Rapport au comité de démolition

# Demande d'autorisation de démolition d'un immeuble

<b>Objet</b>	Demande de démolition d'un immeuble patrimonial assujetti au règlement L-12507 concernant la démolition d'immeubles.
<b>Numéro du dossier</b>	DE-2024-15
<b>Requérant(e)</b>	Vincent Albanese et Johanne Principe, propriétaires
<b>Représentant(e)</b>	Darren Arounen Soobrayen
<b>Localisation</b>	107-109, boulevard Saint-Elzéar Est
<b>Lot(s) du cadastre du Québec</b>	1 494 656
<b>Zone</b>	T4.4-4166
<b>District électoral</b>	(8) Vimont

# Évolution du projet

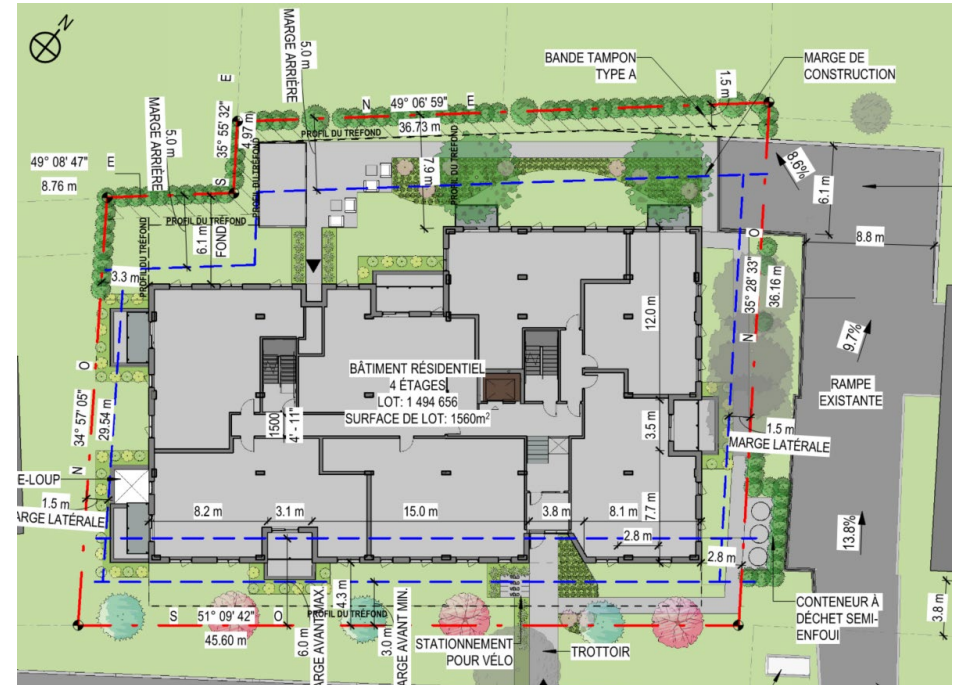
- Diminution de la surface carrossable et augmentation du nombre d'arbres plantés en cour arrière.
- Bonification de l'aménagement paysager et création d'une aire commune extérieure pour les résidents.
- Alignement du bâtiment sur la moyenne d'implantation des bâtiments voisins.
